B	Remisskonsekvenser	210615	DG
BET	ANT	ÄNDRINGEN AVSER	DATUM
BYGGLOVSHANDLING			
KV. BAGAGET 1 VÄXJÖ			
ersëus arkitekter Flakargatan 6 / 118 20 Stockholm / 08-200 000 00			
UPPDRAGNR 2713.01	RITAD/KONSTR AV DG	HANDLÄGGARE DG	
DATUM 2021-03-26	ANSVARIG FS		
FLERBOSTADSHUS PLAN 10, ENTRÉPLAN, ALTERNATIV			
SKALA A1 1:100	NUMMER A-40-1-210	BET B

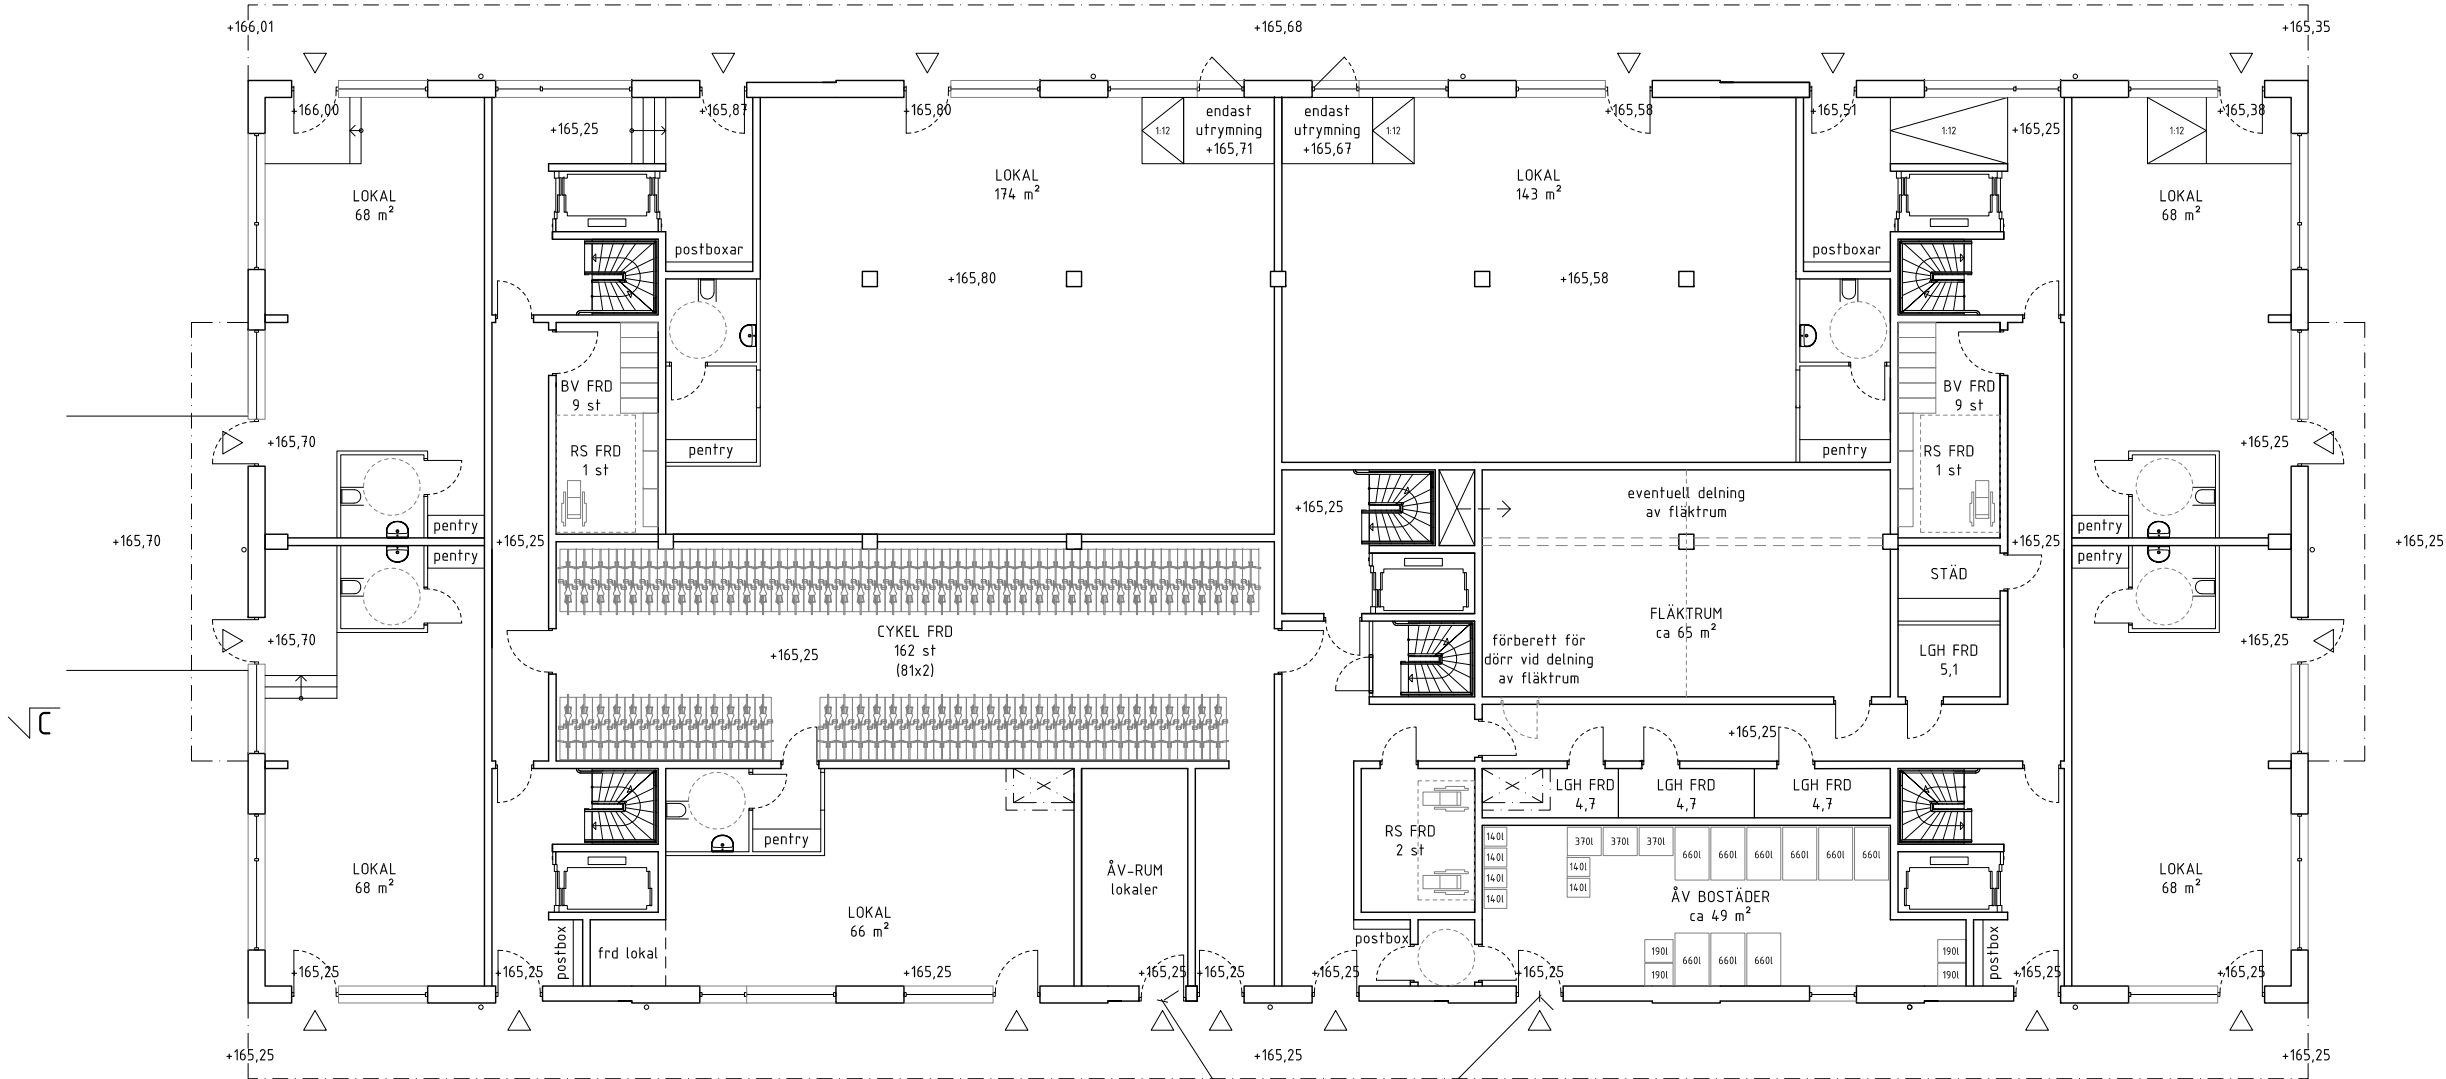
ÅTGÄRDER TILL FÖLJD AV
REMISSER – BYGGLOV:

INÅTSLÄNDE DÖRRAR MOT NORRA JÄRNVÄGSGATAN
OCH RAUL WALLENBERGS GATA.

FLER CYKLAR I CYKELFÖRRÅDET – MÖJLIGGÖRS GENOM
FLYTT AV STÅD TILL ETT AV LGH-FÖRRÅDEN.

NY ENTRÉ TILL CYKELFÖRRÅDET DIREKT FRÅN RAUL
WALLENBERGS GATA FÖR ATT FÖRENKLA PARKERING
AV CYKLAR.

SÄKERSTÄLLA AVSTÅND (10 m) FRÅN HÄMTNINGS-
FORDON OCH ÅTERVINNINGSRUM.
